**Avis délibéré de la Mission régionale d'autorité environnementale
de Nouvelle-Aquitaine sur le projet de mise en compatibilité du
plan local d'urbanisme intercommunal (PLUi-H) de la
communauté d'agglomération du Grand Dax par déclaration de
projet relatif à un aménagement de parc dédié à l'accrobranche
(Landes)**

n°MRAe 2021ANA91

Dossier : PP-2021-11550

Porteur du plan : communauté d'agglomération du Grand Dax

*Projet d'implantation d'un parc d'accrobranche
(Source: dossier de mise en compatibilité par déclaration de projet)*

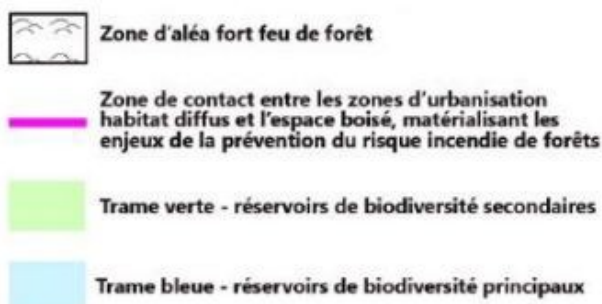
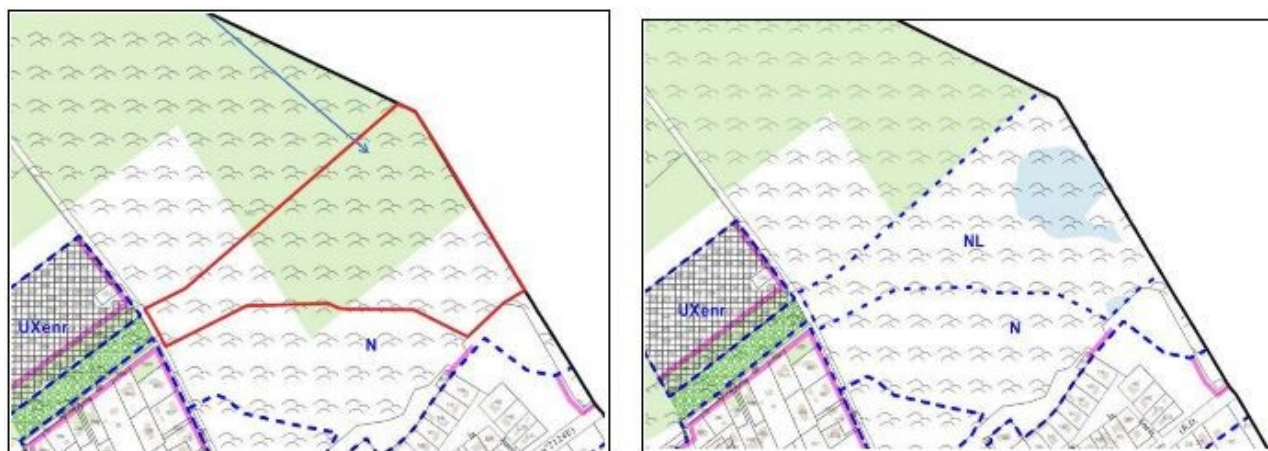
L'emprise retenue pour le projet de parc d'une surface d'environ 10,5 hectares est actuellement boisée. Les aménagements envisagés pour l'accueil du public impliquent le défrichage de 853 m² au sud-ouest du site. Selon le dossier, la création des parcours d'accrobranche est par ailleurs susceptible d'occasionner la coupe d'arbres sénescents et l'abattage d'arbres sur certains tracés.

La MRAe recommande de compléter le rapport environnemental par une expertise cartographique de l'état sanitaire des arbres concernés afin d'appréhender les arbres à supprimer. Elle recommande également d'intégrer la suppression de ces arbres dans les mesures de compensation liées au dossier de défrichage.
